改善箇所説明図③

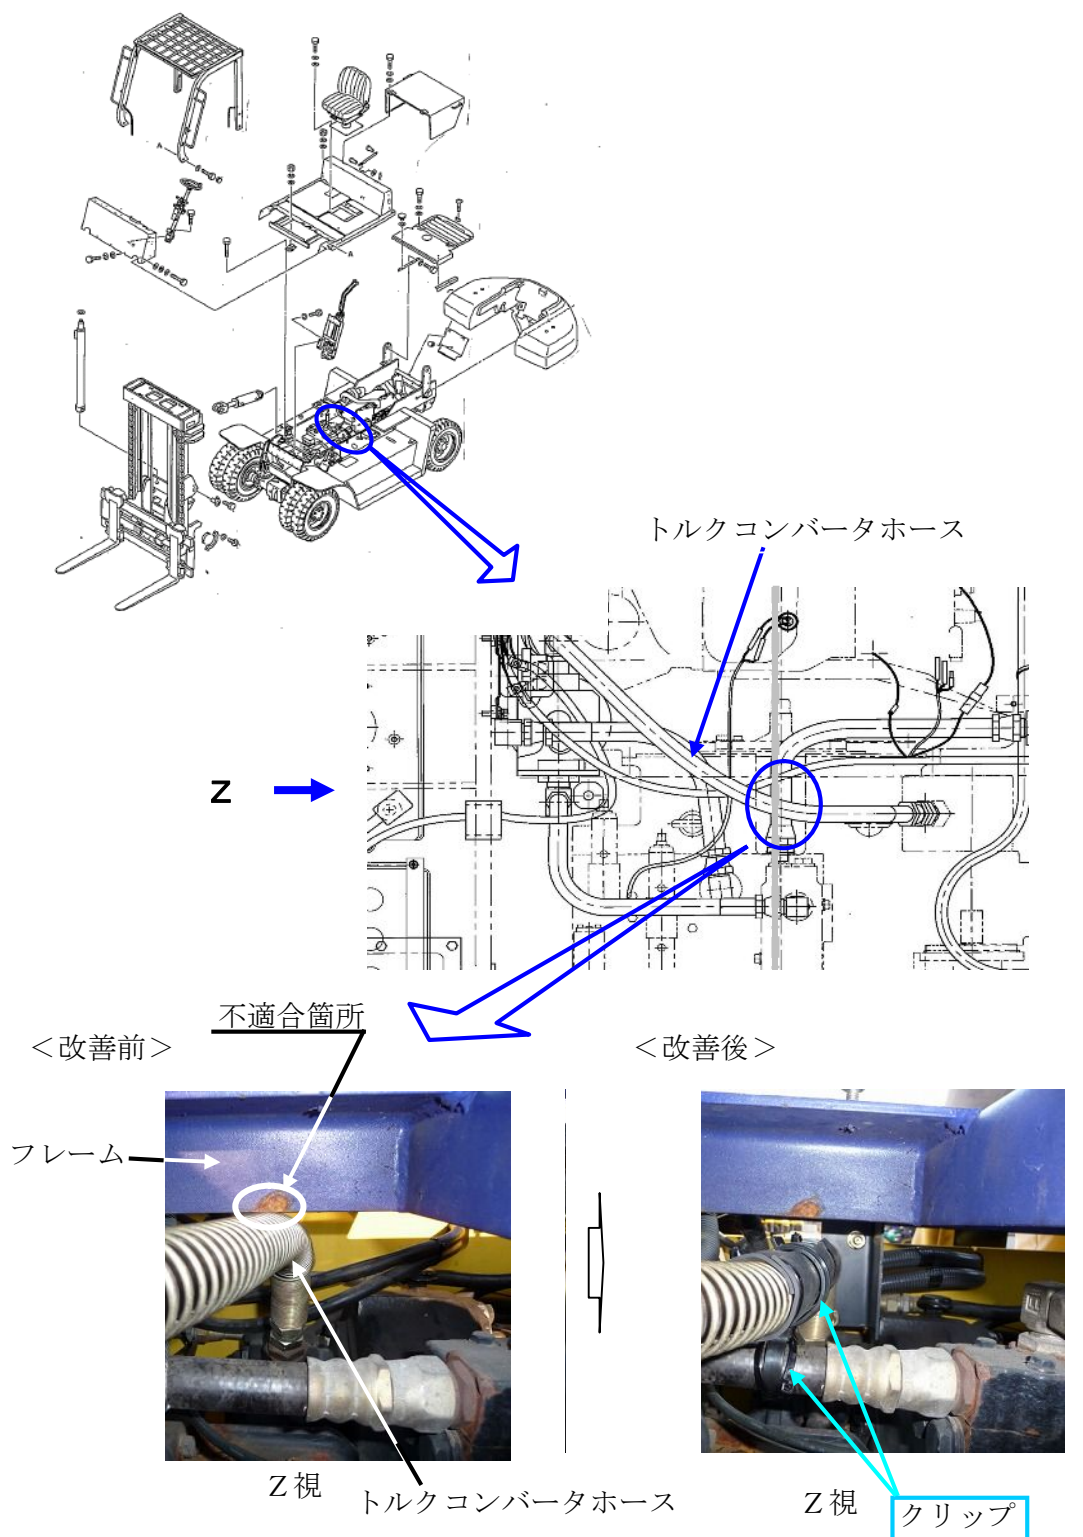
（動力伝達装置において、トルクコンバータホースの取回しが不適切なため、当該ホースがフレームと干渉するものがある。そのため、そのままの状態で使用を続けると、走行中の振動により当該ホースが損傷し、最悪の場合、オイルが漏れ走行不能になるおそれがある。）

全車両、当該ホースに固定クリップを追加する。なお、ホースに損傷があるものは新品に交換する。

クリップが装着されていることで識別可能
